Mission régionale d'autorité environnementale
PAYS DE LA LOIRE

**Avis délibéré
sur le projet de révision allégée n°1
du plan local d'urbanisme (PLU) de Sallertaine (85)**

N°MRAe PDL-2022-6671

Périmètre de l'ancienne décharge concerné par la révision au nord du territoire de Sallertaine (source dossier)

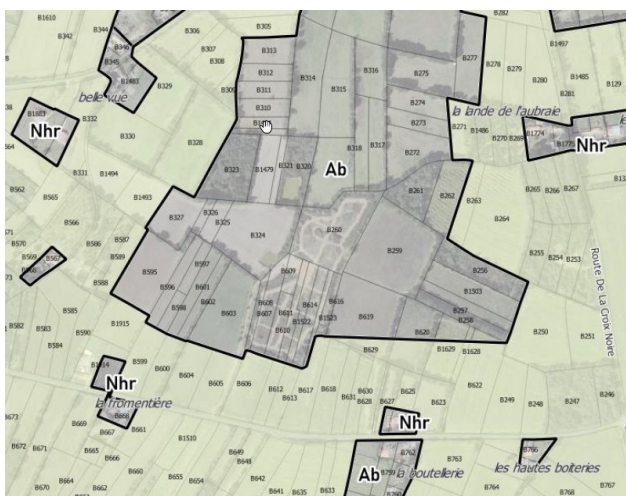
La notice gagnerait à rappeler depuis quand cette décharge n'est plus exploitée. La base de données relative aux sites et sols pollués indique qu'il s'agit d'un site exploité depuis 1975 pour accueillir des déchets non dangereux dont des déchets ménagers.

Le dossier n'apporte aucune information quant aux conditions de remblaiement du site et si par exemple des prescriptions particulières sont à respecter quant à la nécessité de préserver l'intégrité des couches de couverture superficielle des alvéoles de déchets. La MRAe relève que jusqu'à aujourd'hui le site figure principalement en zone Ab du PLU correspondant aux sièges d'exploitations agricoles répertoriés au sein du bocage et pour une petite partie en zone An, sans aucune mention particulière relative à cette ancienne activité de stockage de déchets et sans que les éléments ayant concouru au choix du zonage adopté à l'époque sur ce secteur ne soient rappelés.

Plan de zonage avant révision allégée n°1 du PLU

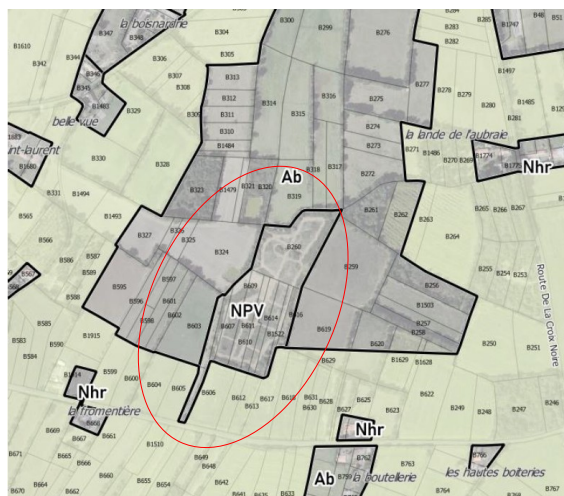
À ce stade, les dispositions prévues au règlement de la future zone NPV dédiée à l'implantation du projet de centrale photovoltaïque restent pour le moins succinctes en ce qu'elles se limitent à indiquer que les travaux et installations envisagées ne doivent pas porter atteinte à la qualité du paysage et aux activités agricoles. L'évaluation environnementale indique une prescription graphique établie au titre de l'article L 151-23 du code de l'urbanisme en tant que mesure d'évitement permettant le maintien des haies et l'indicateur de suivi proposé porte justement sur le linéaire de haies protégées par prescriptions graphiques. Cependant la notice exposant les modifications apportées au PLU ne fait pas état d'une telle mesure et, quand bien même, il est rappelé que l'article 13 du règlement précise que le caractère naturel du secteur doit être préservé, cette disposition apparaît trop imprécise pour aboutir à l'objectif recherché. La MRAe constate que le plan présentant l'évolution du zonage à la suite de la procédure de révision ne fait pas non plus apparaître cette prescription graphique.

En cohérence avec les indications de l'évaluation environnementale, la MRAe recommande que soit reportée au plan de zonage la prescription graphique, établie au titre de l'article L 151-23 du code de l'urbanisme, destinée à la préservation des haies du site.
